第12回 特定兼用キャスクの設計の型式証明等に係る審査会合
(2021年8月31日)

発電用原子炉施設に係る特定機器の設計の型式証明申請 (審査会合コメント回答)

2021年8月31日
日立GEニュークリア・エナジー株式会社

特定兼用キャスクに加速度が作用した場合に安全機能に影響する部位

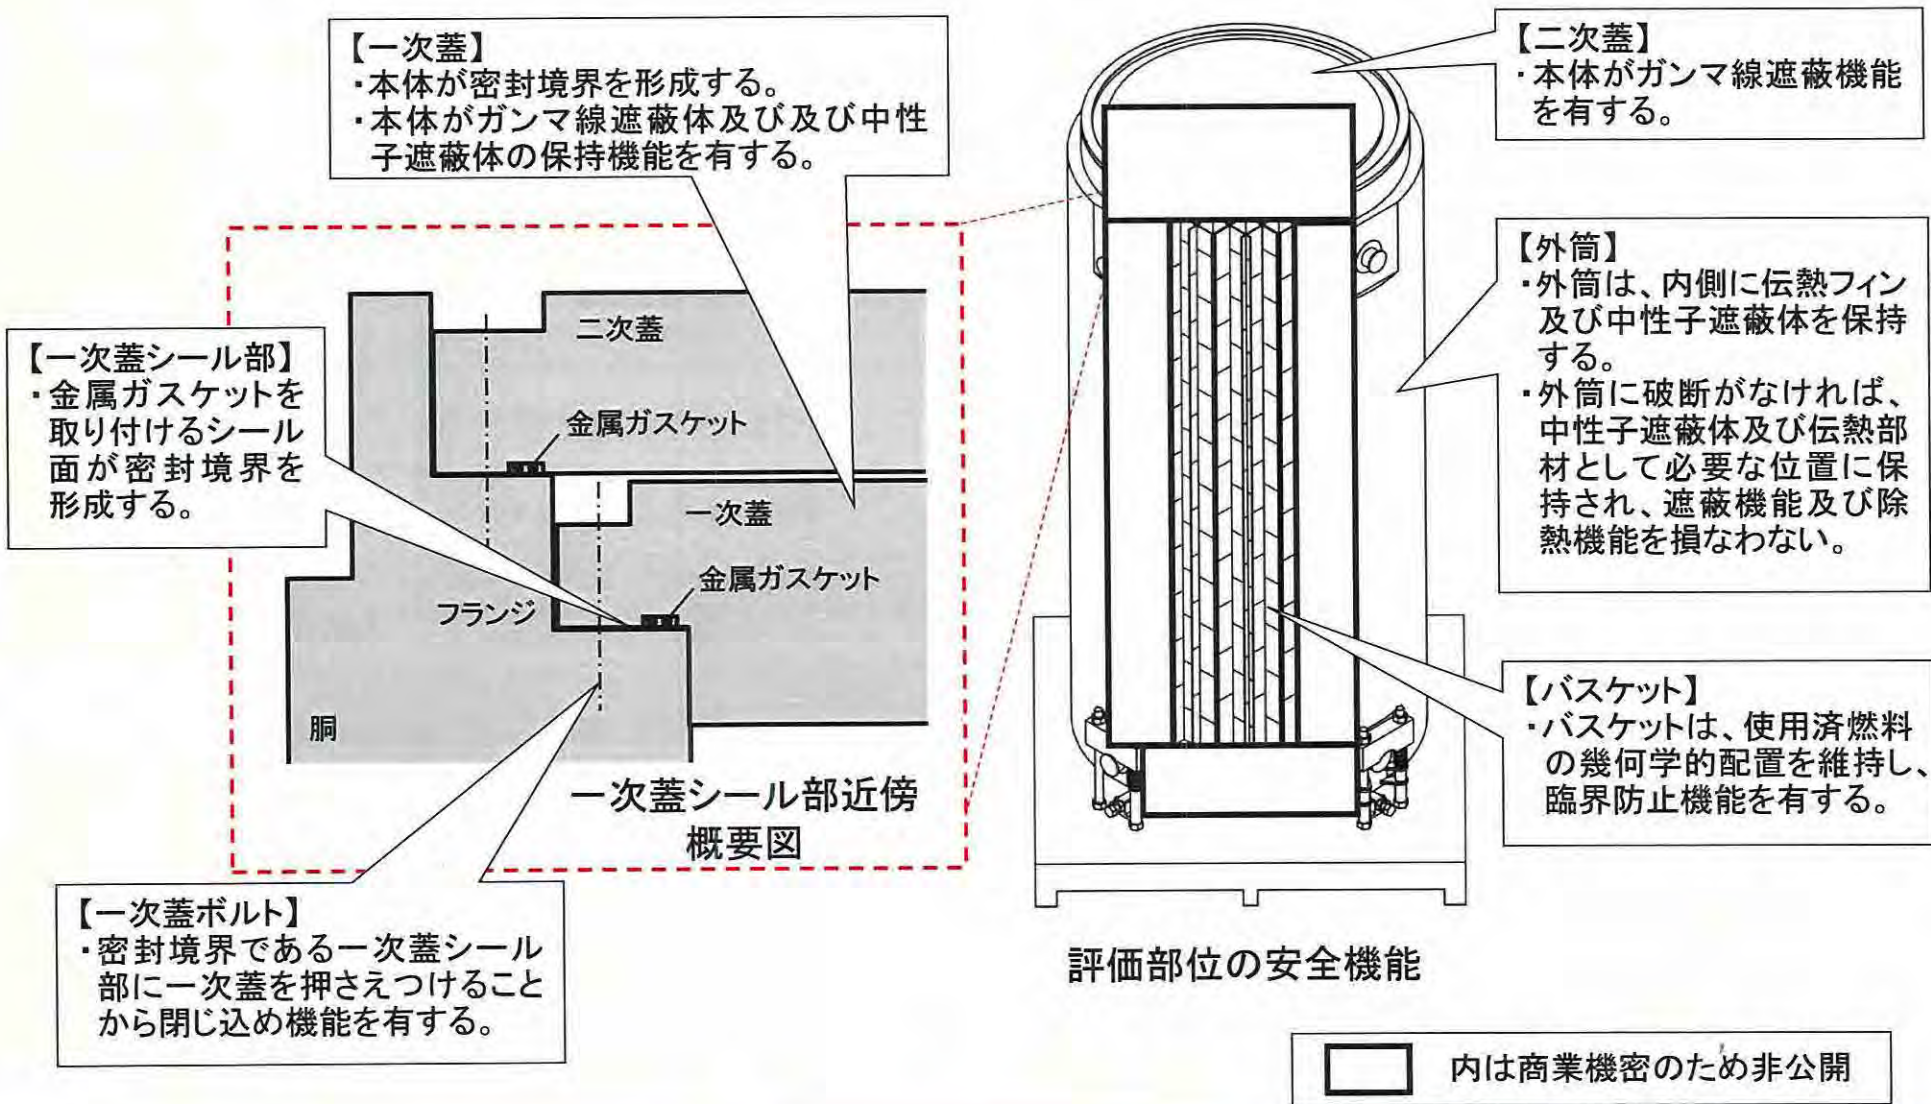
No.	受領日	コメント内容	該当条文	コメント回答	対応状況
20	2021/7/13 審査会合	第4条(地震)への基準適合性のうち、基礎等に固定する設置方法について、トラニオンを用いた固定により特定兼用キャスクが転倒しない設計とするとしているが、トラニオンの健全性に加えて、4つの安全機能を担保する主要な部材の強度評価結果、及び一次蓋の横ずれ評価結果を提示すること。	第四条	4つの安全機能を担保する主要な部位として、一次蓋、一次蓋シール部、一次蓋ボルト、二次蓋、外筒及びバスケットを評価部位とする。 地震荷重による加速度がHDP-69BCH(B)型に作用すると、HDP-69BCH(B)型には慣性力が生じるため、この慣性力に対する上記の各部材の強度評価と一次蓋の横ずれの評価を実施した。 地震荷重による慣性力を包絡する慣性力(加速度)が作用しても、上記の各部材は供用状態Dの基準を満足し、HDP-69BCH(B)型の安全機能が損なわれることはない。また、一次蓋に生じる慣性力よりも、一次蓋とフランジの間の摩擦力の方が大きいため、一次蓋の横ずれは生じない。 【詳細は、資料1-4に示す】	本審査会合 で説明
21	2021/7/13 審査会合	第5条(津波)及び第6条(竜巻)への基準適合性のうち、閉じ込め機能を有しているフランジ部の評価として、荷重が作用してもフランジ部が概ね弾性範囲に留まることとしているが、一次蓋の横ずれ評価も合わせて示すこと。	第五、六条	津波荷重、又は竜巻飛来物による衝突荷重がHDP-69BCH(B)型に作用した場合、HDP-69BCH(B)型には慣性力が作用するため、この慣性力に対する一次蓋の横ずれの評価を実施した。 評価の結果、一次蓋に生じる慣性力よりも、一次蓋とフランジの間の摩擦力の方が大きいため、一次蓋の横ずれは生じない。 【詳細は、資料1-5、資料1-6に示す】	本審査会合 で説明

○地震力による慣性力(加速度)の安全評価(評価部位の強度評価)について¹⁾

- ・ HDP-69BCH(B)型について、安全機能(遮蔽、密封、除熱、臨界防止)を有する部材と評価基準を示す。
- ・ 兼用キャスク告示地震力が作用した時、HDP-69BCH(B)型の評価部位には慣性力(加速度)が生じる。
- ・ 慣性力が生じても評価部位が評価基準を満足することを確認する。

評価部位	主要な安全機能	安全機能の内容	規則の要求事項	評価の考え方	評価基準
一次蓋	・ 閉じ込め機能 ・ 遮蔽機能	・ 密封境界を構成する部位である。 ・ 主要なガンマ線遮蔽体及び中性子遮蔽体の保持機能を有するものである。	・ 安全機能が損なわれるおそれがないこと。 ・ 兼用キャスクの閉じ込め機能を担保する部位は、荷重条件に対しておおむね弾性状態に留まる範囲で耐えること。	・ 発生応力が供用状態Dの基準を満足し、おおむね弾性範囲に留まることを確認できる。 ・ おおむね弾性範囲に留まれば、遮蔽体として必要な位置に保持され、遮蔽機能を損なわない。	供用状態D*3
一次蓋シール部	・ 閉じ込め機能	・ 密封境界を構成する部位である。			供用状態D*3
一次蓋ボルト	・ 閉じ込め機能	・ 密封境界を構成する部位である。			供用状態D*3
二次蓋	・ 遮蔽機能	・ 主要なガンマ線遮蔽体の一つである。	・ 安全機能が損なわれるおそれがないこと。	・ 発生応力が供用状態Dの基準を満足し、おおむね弾性範囲に留まれば、遮蔽体として必要な位置に保持され、遮蔽機能を損なわない。	供用状態D*3
外筒	・ 遮蔽機能 ・ 除熱機能	・ 中性子遮蔽材であるレジン保持し、伝熱部材である伝熱フィン*1が取り付けられる部位である。	・ 安全機能が損なわれるおそれがないこと。	・ 発生応力が供用状態Dの基準を満足し、おおむね弾性範囲に留まれば、遮蔽体及び伝熱部材として必要な位置に保持され、遮蔽機能及び除熱機能を損なわない。	供用状態D*3
バスケット	・ 臨界防止機能	・ 使用済燃料の幾何学的配置を維持し、臨界を防止する部位である。	・ 安全機能が損なわれるおそれがないこと。	・ バスケットの変形量を臨界解析で考慮した時に臨界防止機能に影響しないことを確認すれば、臨界防止機能を損なわない*2。	臨界防止機能に影響する変形が生じないこと。
